# *Ministero della Transizione Ecologica*

**Parere n. 334 del 10 ottobre 2022**

<b>Progetto:</b>	<p>Procedura di valutazione d'impatto ambientale ai sensi dell'art. 23 del D.Lgs 152/2006 e ss.mm.ii.</p> <p><b>Progetto per la realizzazione di un impianto eolico composto da 10 aerogeneratori da 4.3 MW per un totale di 43 MW, da realizzarsi nel comune di Foggia, con opere connesse ricadenti anche nel territorio di Lucera (FG).</b></p> <p><b>ID-VIP: 5236</b></p>
<b>Proponente:</b>	<b>Wind Energy La Rocca S.r.l.</b>

ID\_VIP 5236 - Istruttoria VIA - Progetto per la realizzazione di un impianto eolico composto da 10 aerogeneratori da 4.3 MW per un totale di 43 MW, da realizzarsi nel comune di Foggia, con opere connesse ricadenti anche nel territorio di Lucera (FG). – Proponente: Wind Energy La Rocca S.r.l.

**Figura 3:** Rappresentazione cumulo impianti.

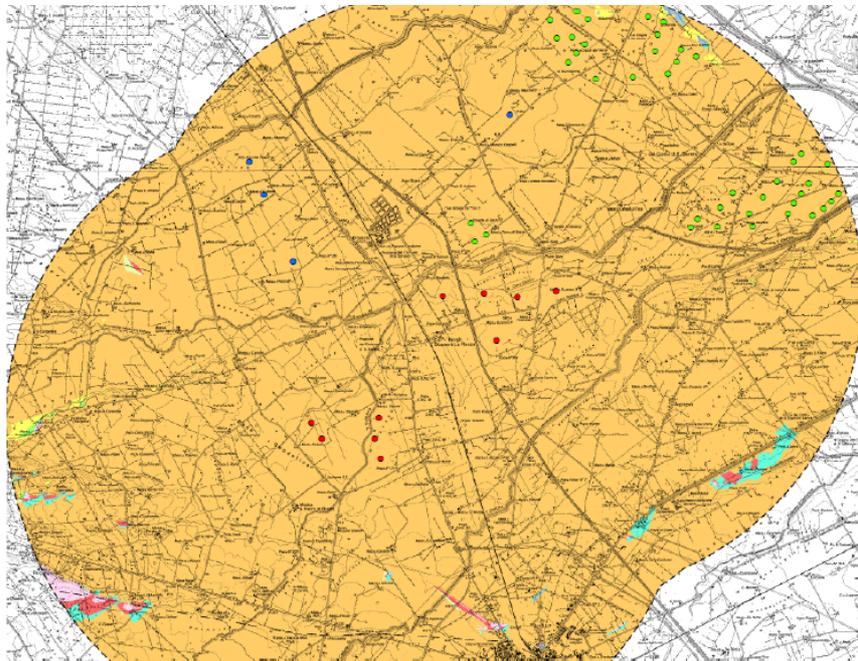
- in riferimento alla valutazione degli impatti cumulativi, si rileva che il progetto in esame ricade in un'area con un'alta concentrazione di impianti eolici, esistenti, autorizzati ed in corso di autorizzazione. Dall'analisi del SIA, della Relazione U5U1VR6-SIA-DOC-H02-Relazione-impatto-visivo-e-paesaggistico e della Relazione U5U1VR6-SIA-DOC-H03-Valutazione-degli-impatti-cumulativi-REV e della documentazione integrativa, si evince la presenza dell'analisi dello scenario complessivo delle progettualità suscettibili di dar luogo a impatti cumulativi, sebbene manchi un'esplorazione in dettaglio di scenari alternativi di progetto che mostri come il layout dell'impianto proposto sia preferibile rispetto ad altre collocazioni; detta valutazione viene in ogni caso operata e risolta positivamente.

- le analisi effettuate dal Proponente hanno correttamente evidenziato e rappresentato sotto il profilo fisico, naturalistico e morfologico la percezione visiva del territorio di indagine generata dalla presenza dei parchi eolici, con una metodologia dell'analisi e parametri utilizzati che si ritengono condivisibili, oltre che proposto misure mitigative dell'impatto visivo di cui si è tenuto conto;
